| No. | 指摘日 | 資料番号 | 図書名称 | 頁 | コメント内容 | 回答内容 | 資料等への 反映箇所 | 回答 状況 | 備考 |
| 1 | 3月15日 | — | 変更認可申請書 | — | 今回の変更認可申請の元となっている申請書が分かるように整理すること。 | 変更認可申請書に「本設計及び工事計画変更認可申請書は、「女川原子力発電所第2号機 設計及び工事計画認可申請書本文及び添付書類」(令和3年12月23日付け原規発第2112231号にて認可)についての変更認可申請である。」の記載を追記しました。 | 「設計及び工事計画変更認可申請書申請範囲及び目録」(O2-変2-工-F-01-0001 改0) (p.3) | 4月5日 回答済 | |

| No. | 指摘日 | 資料番号 | 図書名称 | 頁 | コメント内容 | 回答内容 | 資料等への 反映箇所 | 回答 状況 | 備考 |
|-----|------|-----------------------|-----------------------|-----|--|---|--|----------|----|
| 57 | 6月9日 | O2-変2-他-F-24-0003 改4 | 女川2号設工認 指摘事項に対する回答整理表 | — | 回答整理表について, 一部回答と記載があるが, 何について後日回答するのか分かるように記載を工夫すること。 | 今後, 一部回答とする場合は, 後日回答する内容が分かるように記載します。 | — | 6月19日回答済 | |

逆止弁付ファンネルの弁本体に係る要目表等の記載経緯

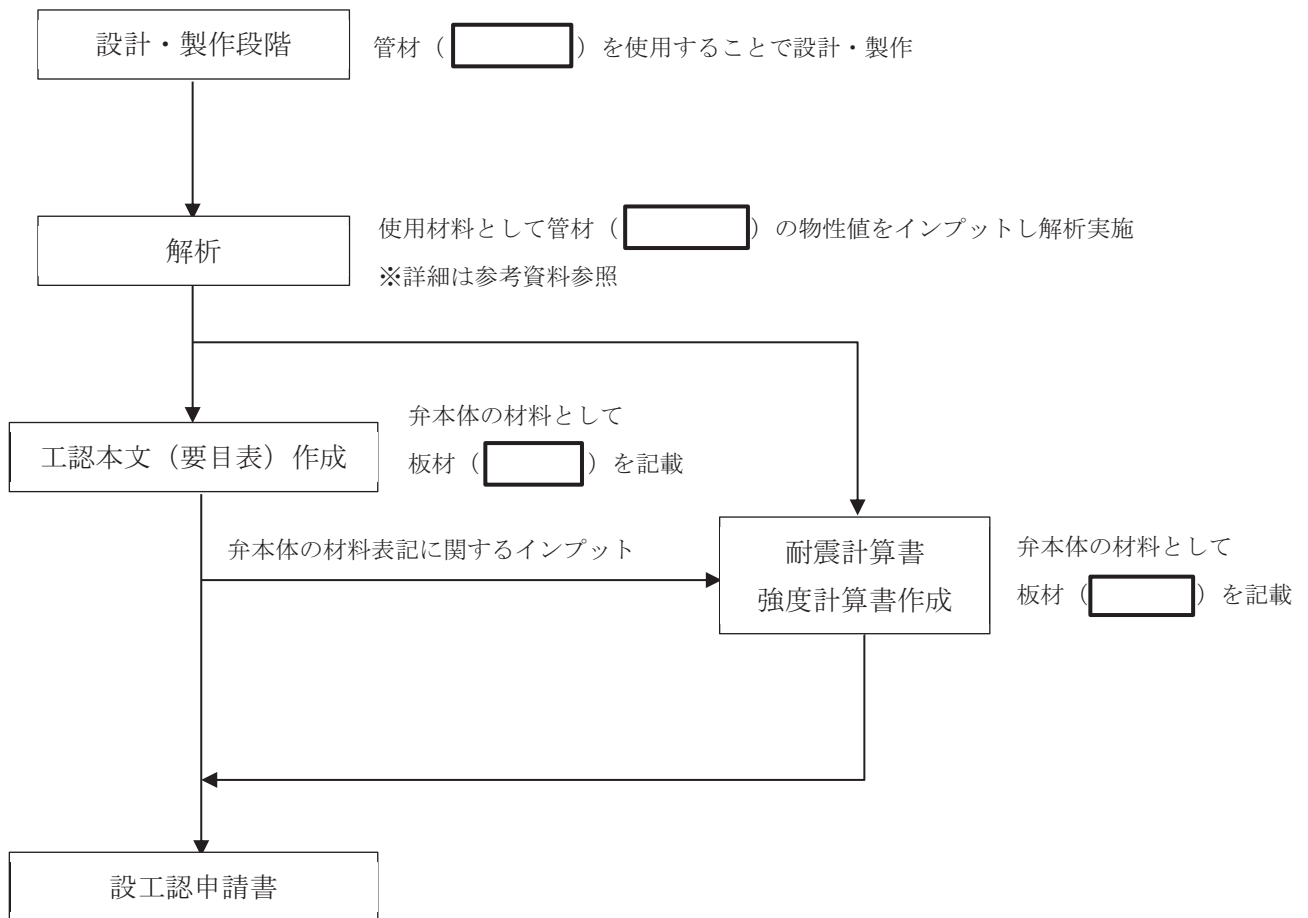
| No. | 指摘日 | 7月7日ヒアリング資料No. | 図書名称 | 頁 | コメント内容 | 回答内容 | 資料等への反映箇所 | 回答状況 | 備考 |
|-----|-------|----------------|---------------------------------|-----|--|---|---|---------|----|
| 107 | 6月19日 | 資料9 | 外郭浸水防護設備(逆止弁付ファンネル)の要目表記載変更について | — | 逆止弁付ファンネルについて、今回板材から管材に変更しているが、設計への入力条件は板材、管材いずれであったのか、バックデータを含めて整理し、説明すること。 解析関係書類のデータ誤りの該当有無について整理すること。 | 耐震・強度計算における弁本体の材料に係るインプットデータとして、管材の物性値をインプットとして計算を実施しており、計算のインプットデータに誤りはなく、適切に計算がされていることから、解析誤りには該当しないことを確認いたしました。 なお、逆止弁付ファンネルの弁本体については、令和3年12月23日付け原規規発第2112231号における設計及び工事の計画において、弁本体の材料として管材を使用するものとして、設備図書(構造図)の作成及び逆止弁付ファンネルを製作しておりました。 しかしながら、要目表に弁本体の材料を記載する際に、弁本体は配管として管材をそのまま使用するものではなく、加工して使用すること、及び弁本体の寸法を管材としての規格寸法ではなく加工後の寸法として要目表に記載することから、材料物性値や機械的強度に差異のない板材として表記することとしておりましたが、改めて逆止弁付ファンネル弁本体の設備図書(構造図)及びミルシートを確認したところ、弁本体の材料はいずれも管材の表記であることを確認し、要目表との整合性の観点から、要目表に記載する弁本体の材料については板材ではなく、管材とすることとし変更認可申請を実施いたしました。 上記経緯に係るフロー図及びバックデータについて別紙5に示します。 | ①資料2「女川2号設工認 指摘事項に対する回答整理表」(O2-変2-他-F-24-0003 改6) (p.51~83) ②資料9「外郭浸水防護設備(逆止弁付ファンネル)の要目表記載変更について」(O2-補-E-01-0100-6-5 改5) (p.48) | 6/27回答済 | |

フローに示した通り、解析においては管材（）の物性値をインプットしており、解析誤りには該当しないことを確認している。
